もんじゅ安全対策ピアレビュー委員会（第6回）

議事次第

前回委員コメントと対応について

コメント回答：設備関係

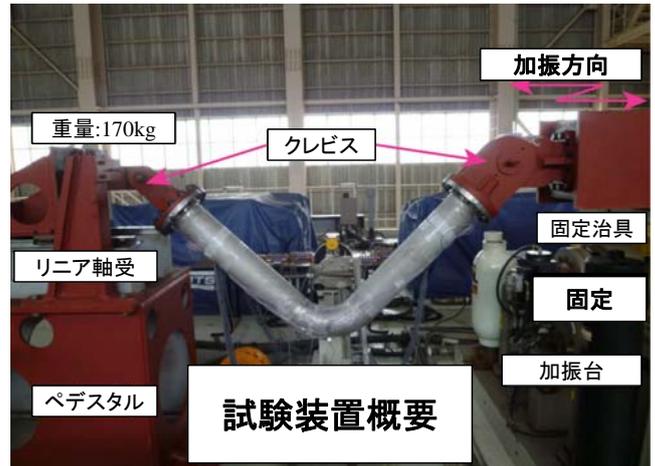
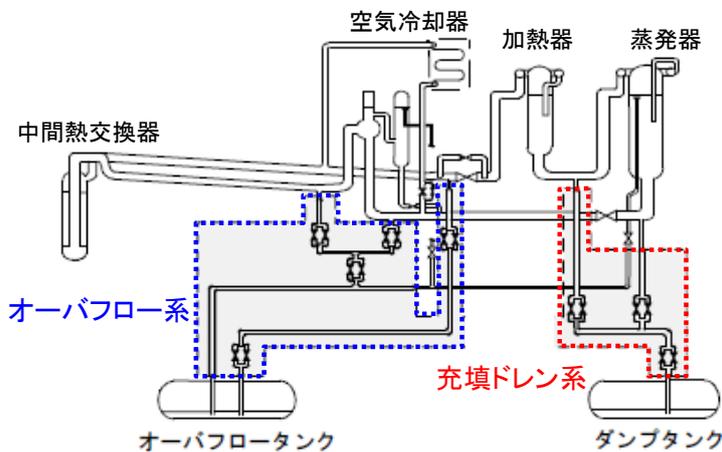
高速炉は軽水炉に比べ、薄肉、高温で、一般の方から地震に弱いと見られがちなので、そうでないことを分かり易く示すこと。

現在、もんじゅの冷却系配管を模擬した要素モデルによる振動試験を実施している。これまでの試験結果から、薄肉配管においても配管が地震によって破損に至るまでには、まだ大きな余裕を有していることが確認されている。

- ✓ 配管の破損形態はエルボ腹部の疲労破損であり、冷却材の流路を阻害してしまうような配管の大変形は発生しないことが確認できた。
- ✓ き裂は基準地震動Ssの約7倍レベルでの加振時に貫通しており、設計制限に対して終局強度は十分な余裕がある。

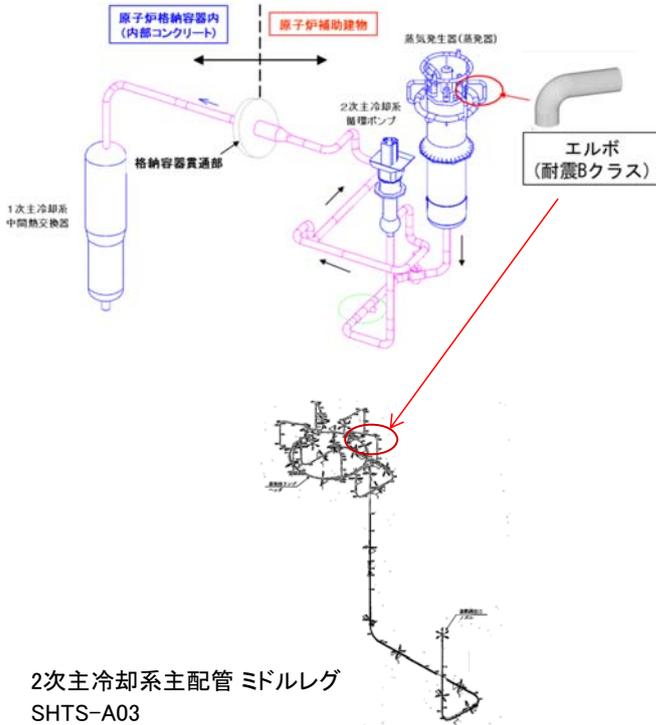
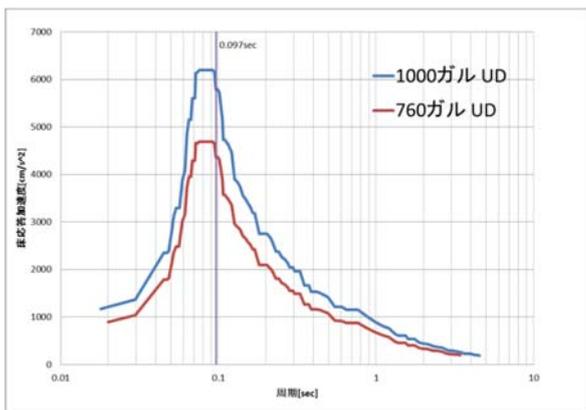
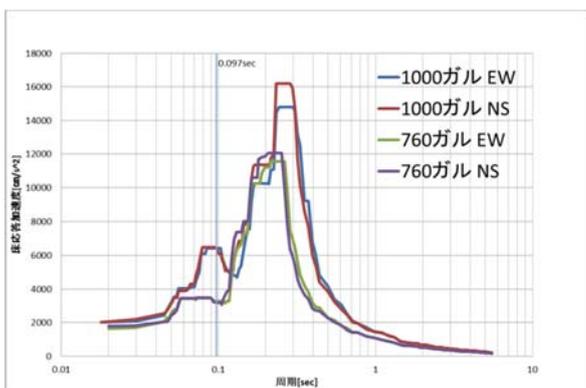
設置許可申請では、現行の基準地震動760ガルが大きくなることも考えられる。例えば1000ガルになった場合の評価はどうか？

- ・基準地震動760ガルを1.32倍した1000ガルの地震動に対する建物応答解析を実施し、配管が据付けられる床の応答(床応答)を評価。
- ・配管の固有周期における床応答と機器に加わる地震荷重が比例するとして評価を実施(応答倍率法)。

極限解析による荷重と変位の関係がほぼ直線にある(下記図参照)ことから、1000ガルに対する耐震余裕は**1.38**(=2.08/1.5)。1000ガル程度の地震動に対しても耐震安全性は確保される

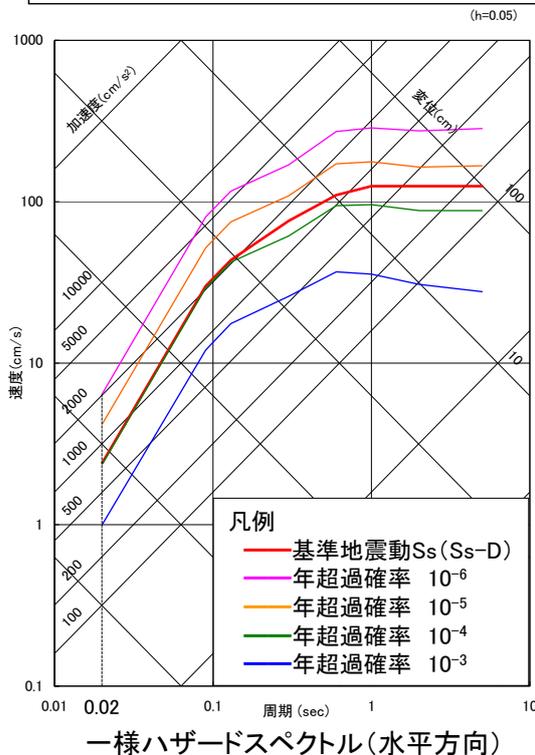
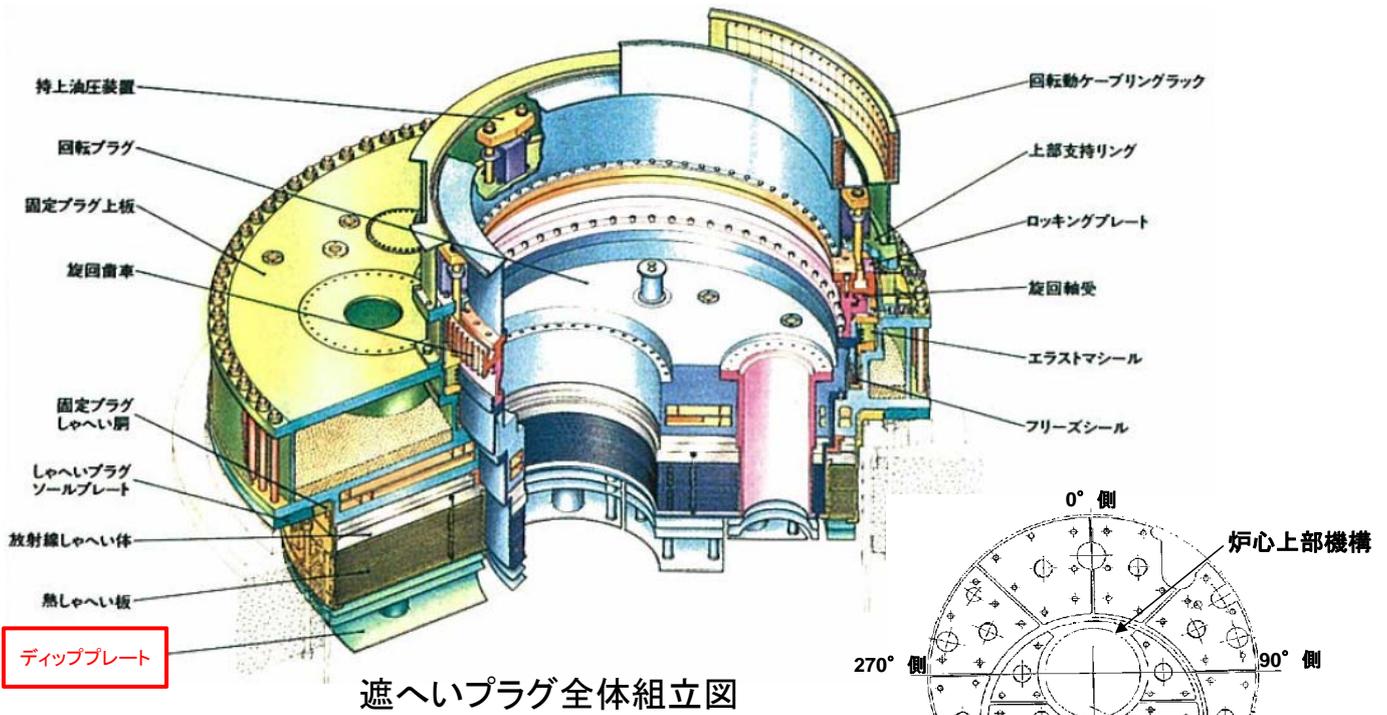
基準地震動 S_s の発生頻度(地震ハザード)のチェックも重要である。

耐震バックチェックの際、地震ハザード評価を実施している。年超過確率の数値を基準に地震動の大きさを示せば、

地震動のスペクトル形状は異なるが、現行の基準地震動760ガルの年超過確率は 10^{-4} /炉・年に相当する。

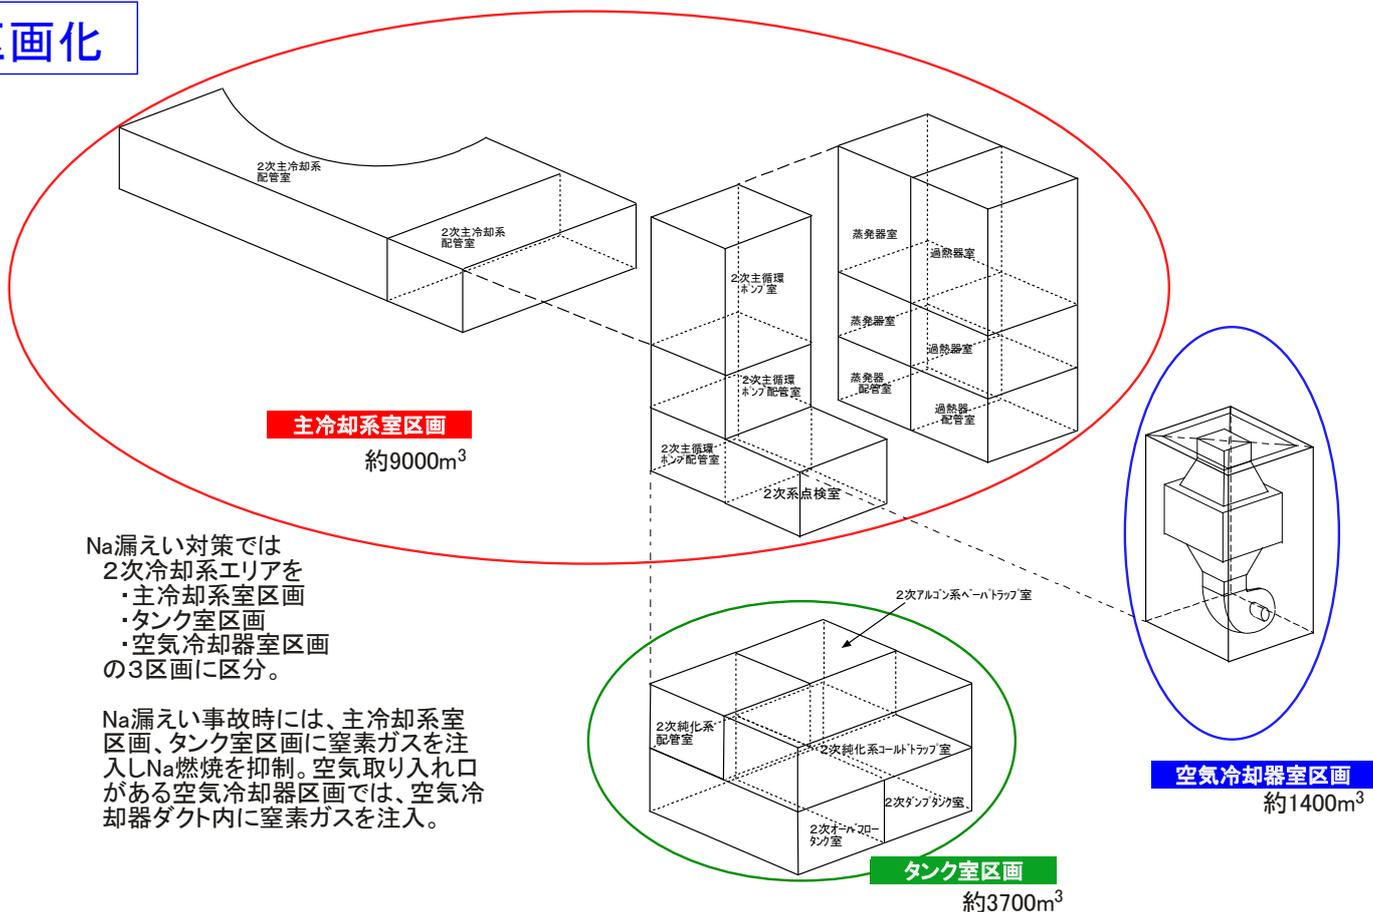
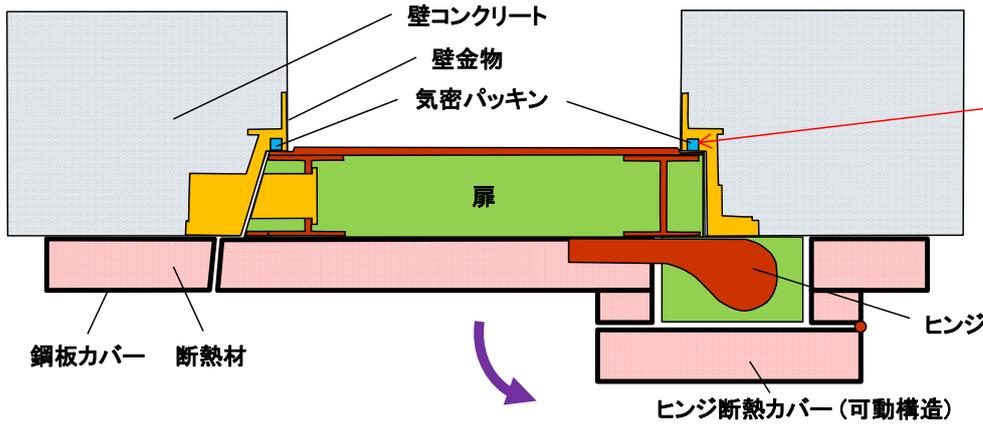
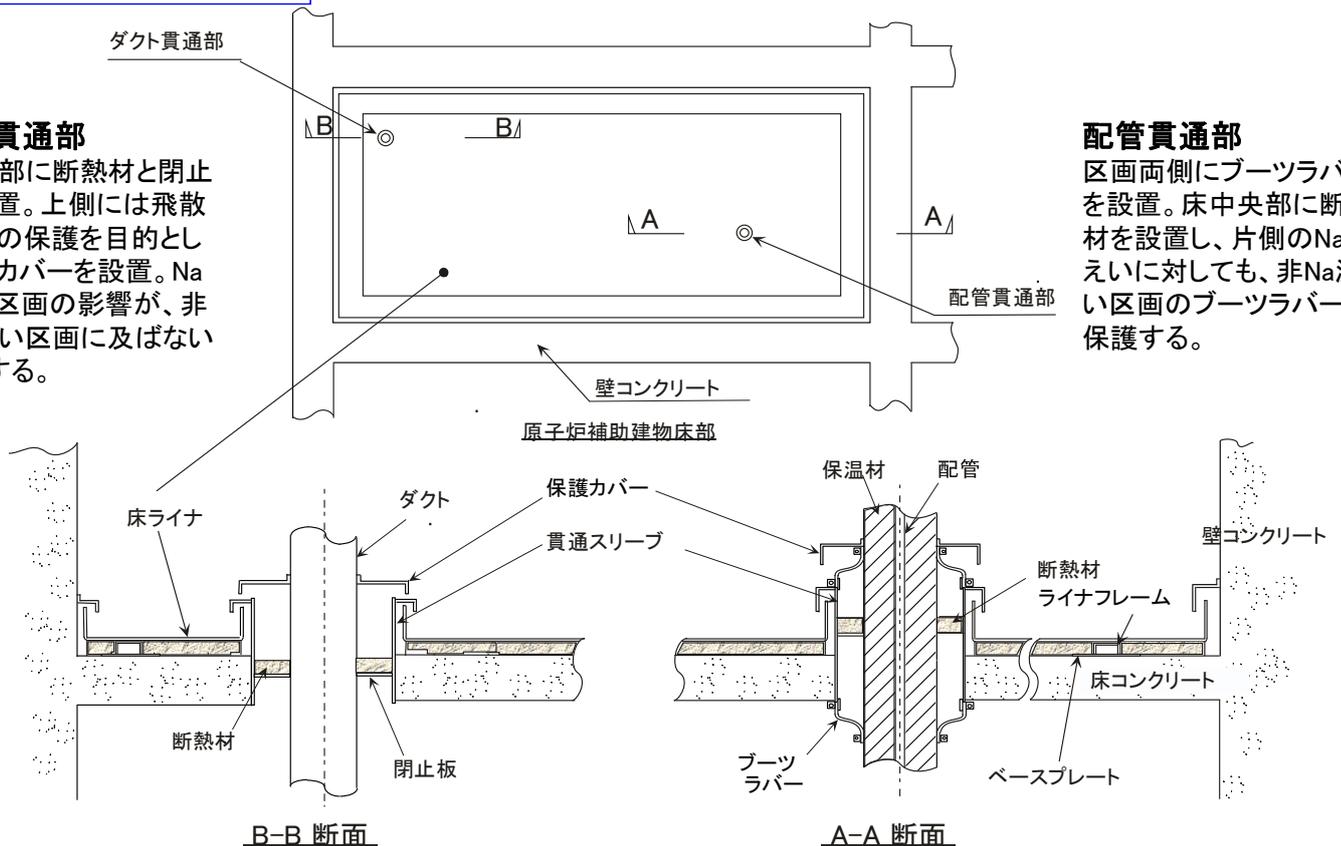
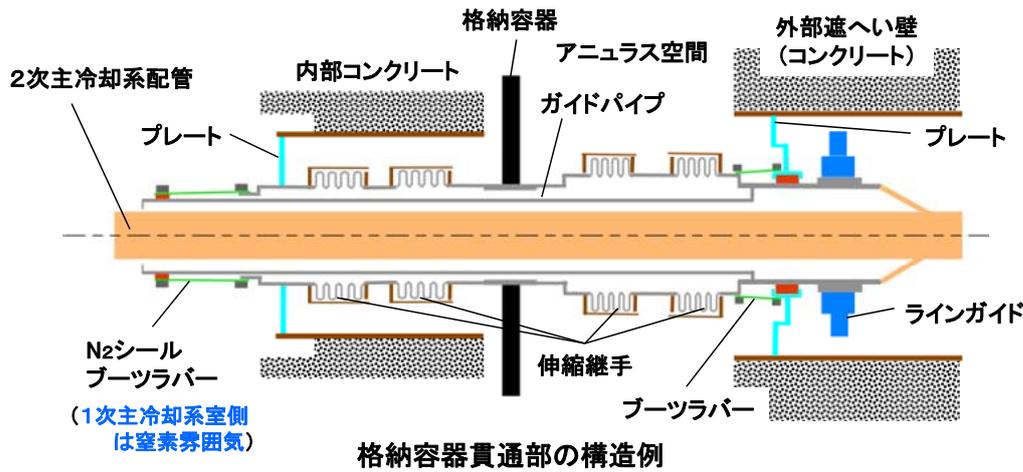
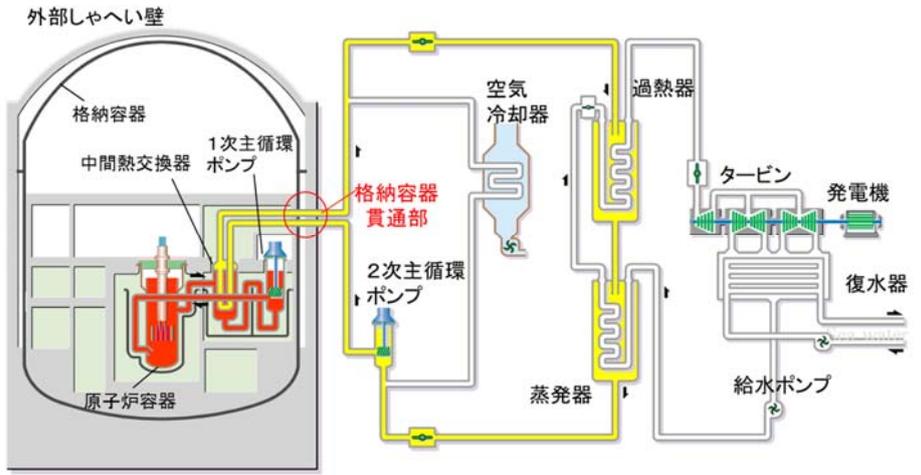
2次系のナトリウム漏えい時、配管貫通部等のシール性はどうなっているのか。シール性が維持されることが重要である。

2次主冷却系の各室は、空気雰囲気であり、1次主冷却系の窒素雰囲気と違い原設計では厳密な気密性の要求はなかった。ナトリウム漏えい対策で、窒素注入を行うことになったことから、窒素注入の効果を高める目的でエリアを3つの区画に区分し、区画境界に一定の気密性を持たせる工事を行っている。具体的には、区画毎の通気率を設定し、その通気率を満足するような対策工事(扉、ハッチ等の気密化や配管、ダクト等の穴仕舞い等)を実施している。また、Na漏えい時に雰囲気温度が上昇することを考慮して、高温に耐えるシール材を用いる、断熱材を設置する、等の設計上の配慮を行っている。区画の通気率は、工事完了後の試験により、設計で設定した範囲にあることを確認しているほか、窒素注入試験により区画内が低酸素状態に維持できることを確認している。

Na漏えい時の雰囲気温度の上昇を想定した温度解析を実施しシール部の温度上昇を評価。120℃未満であることを確認し、その温度に耐えるシリコンゴム製のパッキンを採用している。

2次主冷却系配管の格納容器貫通部は、伸縮継手を用いて運転時に発生する配管の熱膨張変位、地震時における格納容器と原子炉補助建物の相対変位を吸収し、構造健全性を確保できる構造としている。アニュラス空間と原子炉補助建物間の雰囲気は、ブーツラバー等によって気密性を確保している。

図1 SWACSコードの適用性

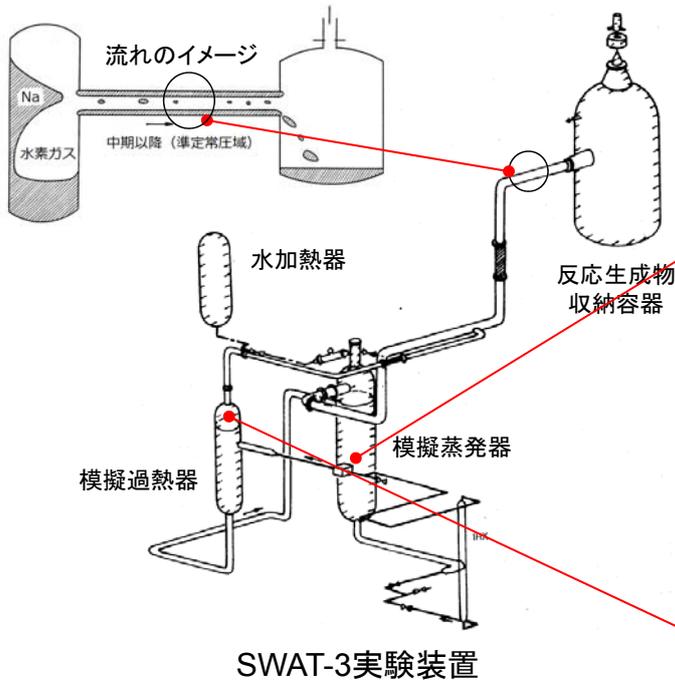
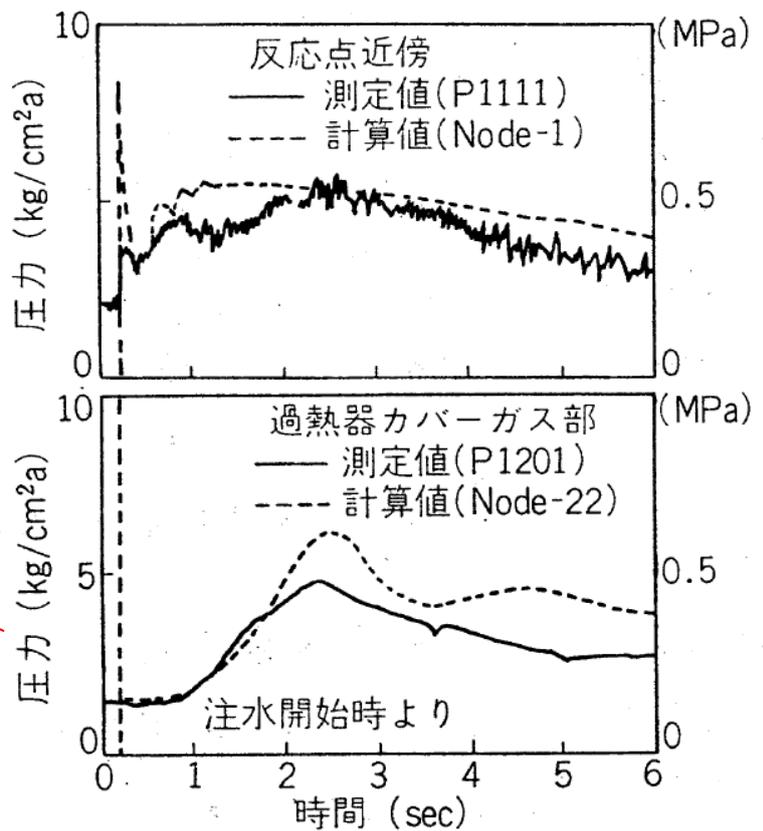
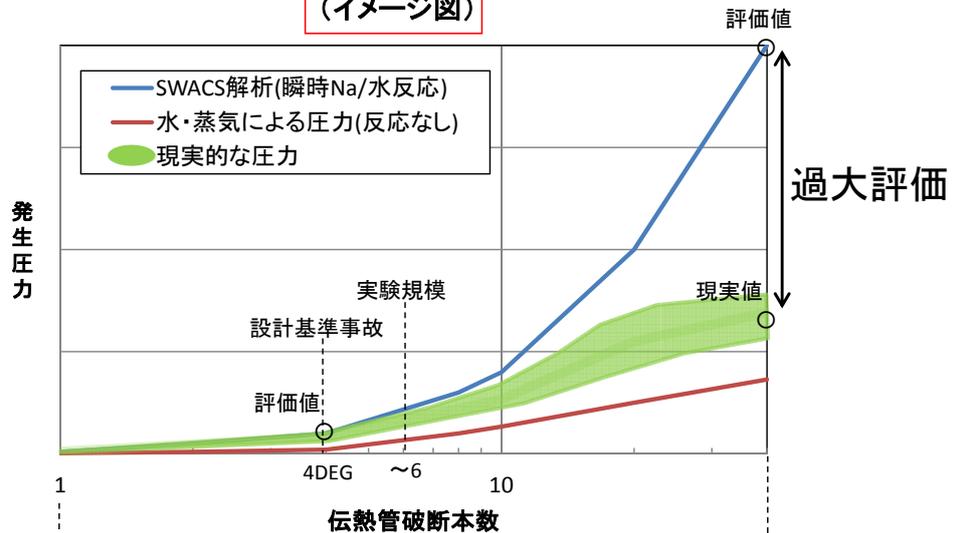
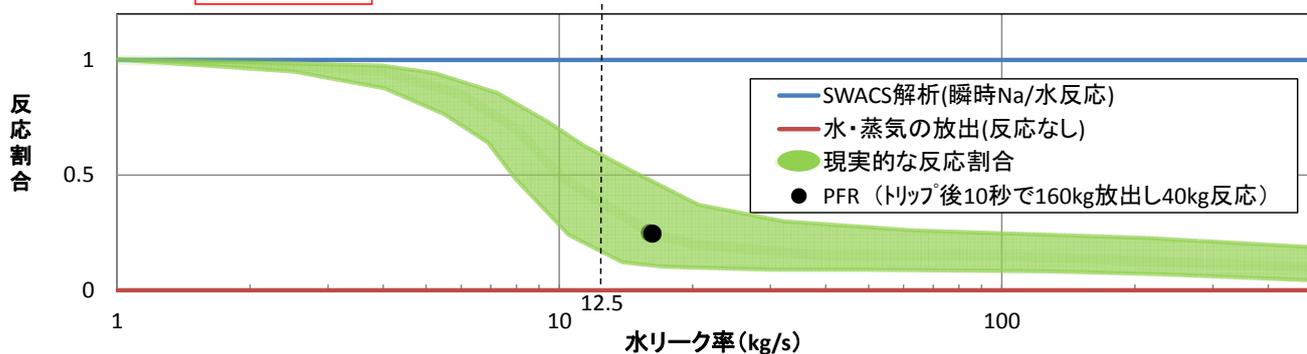
| 委員コメント | 回答 |
|--|---|
| <p>1) SWACSコードの適用性に関し、多数本破断評価への外挿性について説明してほしい。</p> | <p>SWACSの適用性に関しては、後述するように多数本破断評価では設計基準事故評価より発生圧力を過大評価している可能性があり、評価結果の保守性という観点では有効と考える。</p> <p>発生圧力等の評価を目的とするSWACSは、瞬時Na/水反応で発生する水素ガスとNaの流動計算を均質スリップモデルで扱う。このモデルは実験結果に基づいて検証し、圧力を再現するベストフィット値が得られるようにした。検証例を図1に示す。</p> <p>検証に用いた実験が実機SGで何本破断に相当するかを換算すると最大約6本となるが、この程度の規模でも、放出系配管内は初期のプラグ流/気泡流的な流れに続き、数百ミリ秒以降の準定常圧域では水素ガスを多量に含んだ環状流ないし環状噴霧流的な流れになることが確認されている。多数本破断では供給される水・蒸気量が増大するため、放出系では水素ガスあるいは未反応水・蒸気を多量に含む状態となり、現象的には実験と同じ環状流ないし環状噴霧流的な2相流を形成することから、検証されたSWACSのモデルも基本的に適用可能である。</p> <p>ただし供給される水・蒸気量が過剰となり、現実的にはSG内の未反応水・蒸気領域の存在や未反応のまま放出系に移行※する水・蒸気割合が増加することで、瞬時Na/水反応の影響が緩和される効果を期待できることため、SWACSを多数本破断評価に適用すると発生圧力を過大評価する可能性がある。イメージを図2に示す。このような保守性を踏まえると、「多数本破断時の発生圧力でも2次系バウンダリの健全性が確保できる」というSWACSの評価結果は妥当と考える。</p> <p>※P.R.Galie, et al: "The PFR superheater under sodium leak", LIMET'88 (1988).</p> |
